Emendamenti presentati all'oggetto 7618 Proposta recante: "Piano Regionale Integrato dei Trasporti "PRIT 2025"". (Delibera di Giunta n. 2045 del 03 12 18).

"Correzioni errori materiali e integrazioni tecniche"

CORREZIONI ALLEGATI CARTOGRAFICI

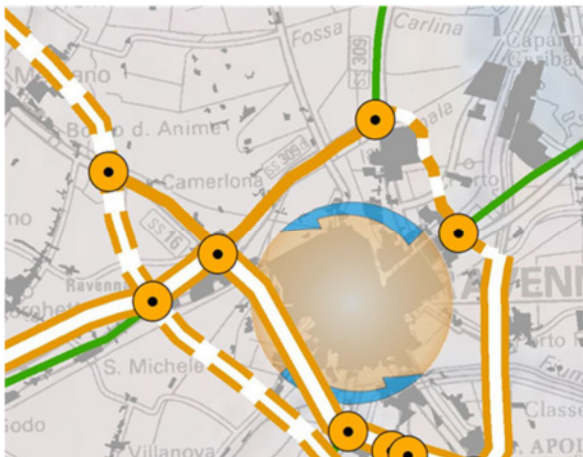
- Corretta la posizione dell'interconnessione tra grande rete e rete di base sulla A14 dir liberalizzata all'altezza di Godo, riposizionata all'altezza di Bagnacavallo tra la A14dir e la SP8 Faenza-Bagnacavallo.

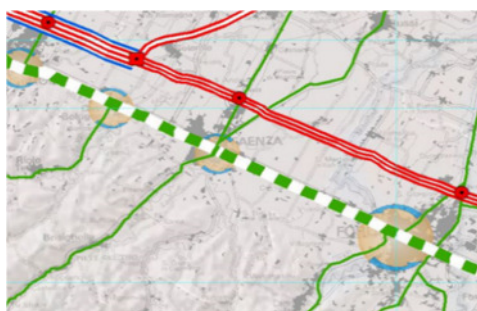
- Corretto tratto grafico complanare di Modena esistente e di progetto, coperto dal segno della autostrada A1:

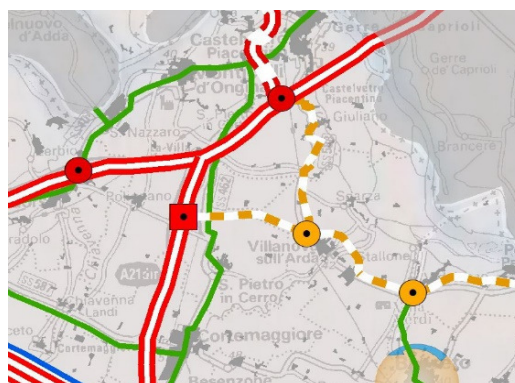
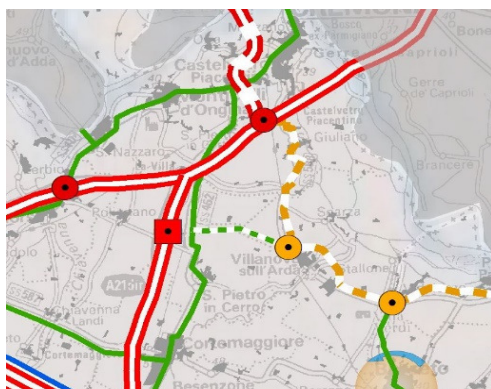
- Modificata la simbologia nel ramo terminale SUD-OVEST della Cispadana Grande Rete, provincia di Piacenza, da Rete di Base a Grande Rete non autostradale (Potenziamento o nuovo intervento ad 1 corsia senso) di collegamento con il casello di previsione in località S.Pietro in Cerro, sulla A21 DIR.

CORREZIONI CARTA C1 "SISTEMA INFRASTRUTTURALE FERROVIARIO"

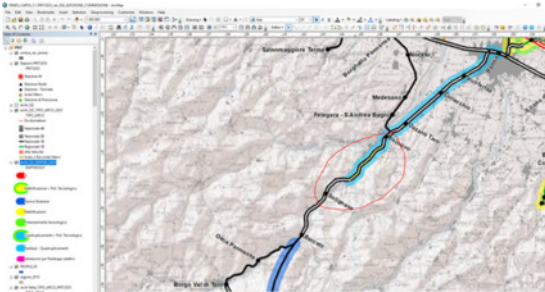
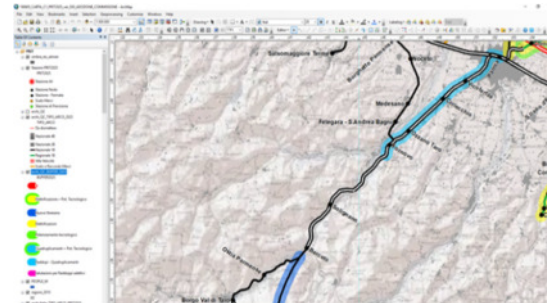
- eliminato il buffer di colore azzurro (Rif. raddoppio) lungo la linea Parma-La Spezia (Pontremolese), nel tratto tra Solignano e Fornovo, in quanto i lavori di raddoppio sono stati completati tra il 2015 e il 2016.

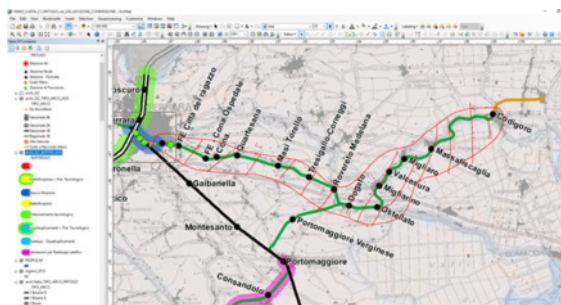
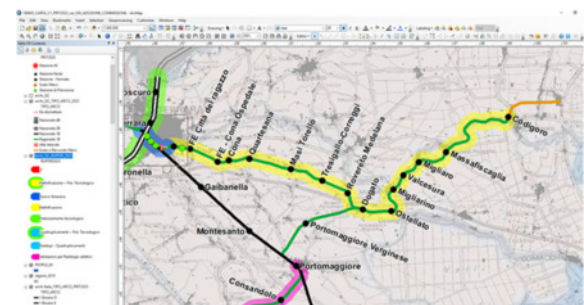
- Buffer giallo elettrificazione tratto Ferrara-Codigoro
